Dossier d'autorisation environnementale
unique du projet – Installations de
stockage de rhum de la Distillerie de
Fonds Préville (Rhum J.M)

Mémoire en réponse à la demande de
compléments de la DEAL Martinique

Numéro du projet : 21MAG127

Figure 1 : Planning prévisionnel de travaux de mise en oeuvre des nouvelles installations de vieillissement et stockage de la SAS HCDM

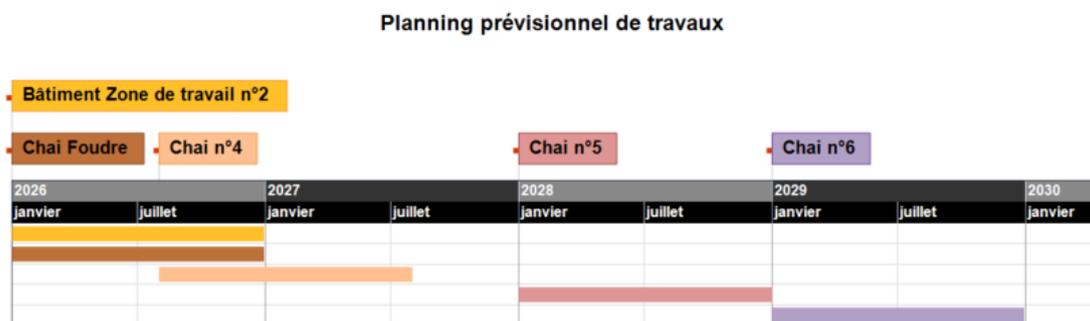
Un plan de phasage des travaux est à transmettre, identifiant clairement les bâtiments/équipements qui seront construits et mis en service par année.

Toutefois, tenant compte des considérations d'ordre logistique et perspectives et orientations technico-économiques de la société, la durée des travaux ne peut à ce jour être finement estimée avec précision. A cet effet, la SAS HCDM prévoit une mise en oeuvre des nouvelles installations échelonnée sur plusieurs années, à compter de la date d'obtention des autorisations.

Le planning prévisionnel suivant est proposé :

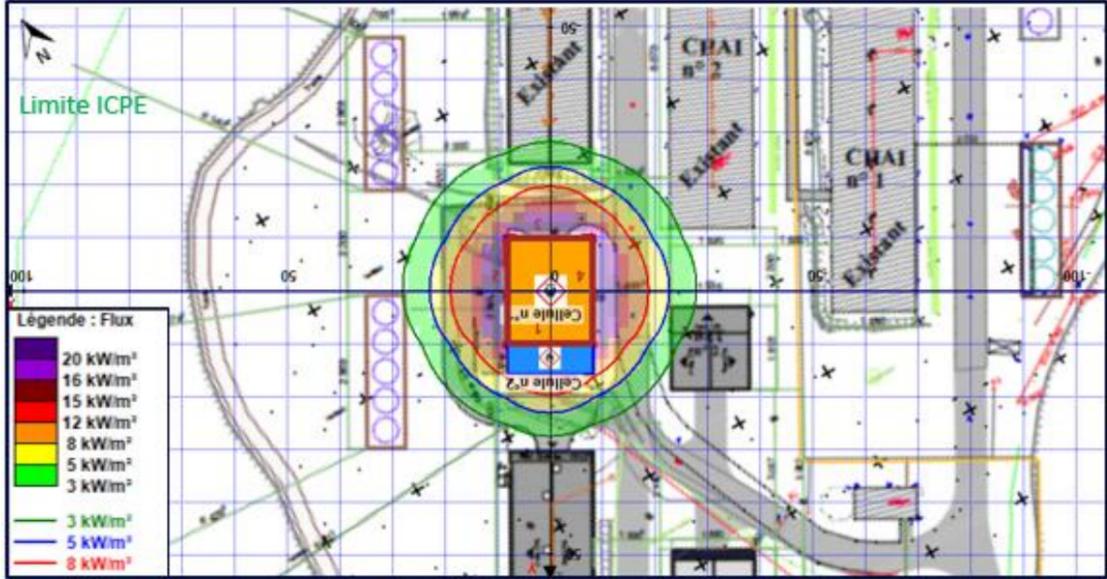
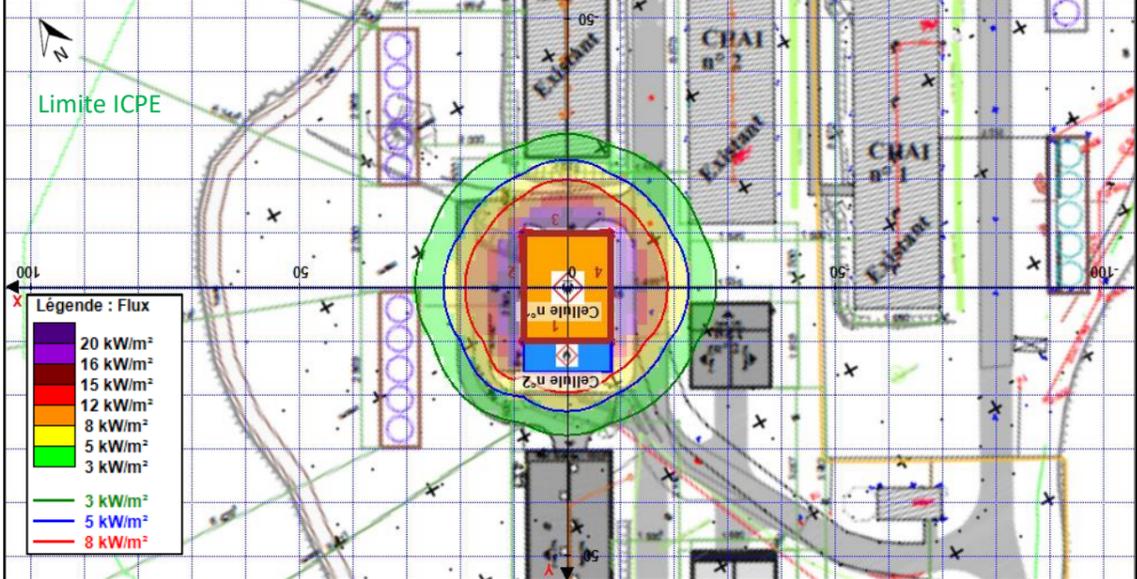
Modélisation sans la prise en compte des portes	Modélisation avec la prise en compte des portes	Commentaire
Chai 1, 2, 3, 5 et 6			Absence de modification sur les flux thermiques
Chai 4			Absence de modification sur les flux thermiques

Modélisation sans la prise en compte des portes	Modélisation avec la prise en compte des portes	Commentaire
Chai foudre			Absence de modification sur les flux thermiques
Chai foudre – zone produits finis			Présence de flux thermiques au droit de la porte

L'annexe 2 de l'EDD est ainsi modifiée au niveau des hypothèses des modélisations des chais pour intégrer la prise en compte des portes (paragraphe 3.3, 3.4, 3.5, 3.6 et 6.1) ainsi que les conclusions du paragraphe 4.6.

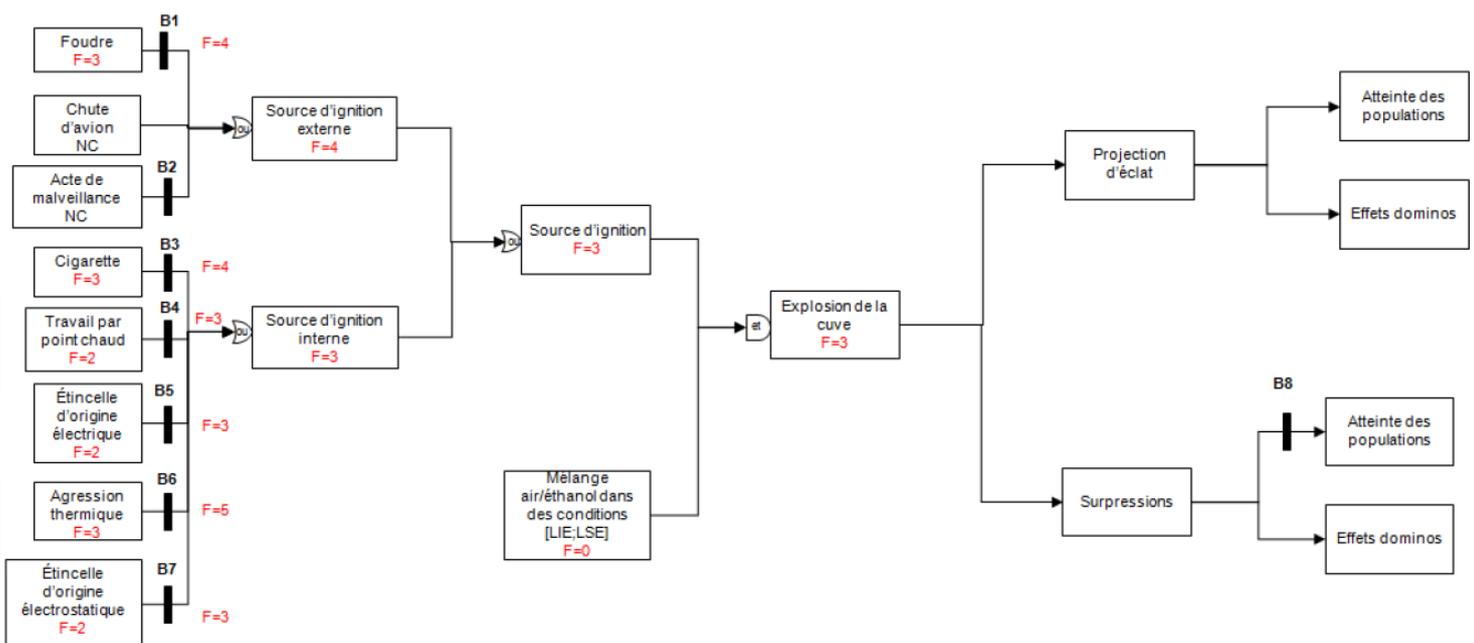
L'exploitant détaille les éléments qui l'ont conduit à retenir la probabilité en E pour le phénomène dangereux dont les effets sortent dans les limites de propriété du site.

Pour rappel les installations générant des effets hors site ne sont pas modifiées par le présent dossier, tout comme leur effet.

L'étude de dangers a voulu présenter un document regroupant l'ensemble des risques présents sur le site y compris ceux déjà autorisés et non modifiées par le présent projet sans les remettre en cause d'où la reprise de la probabilité présentée dans l'étude de dangers initiale du site.

Le paragraphe 9.3 de l'étude de dangers est modifié comme suit :
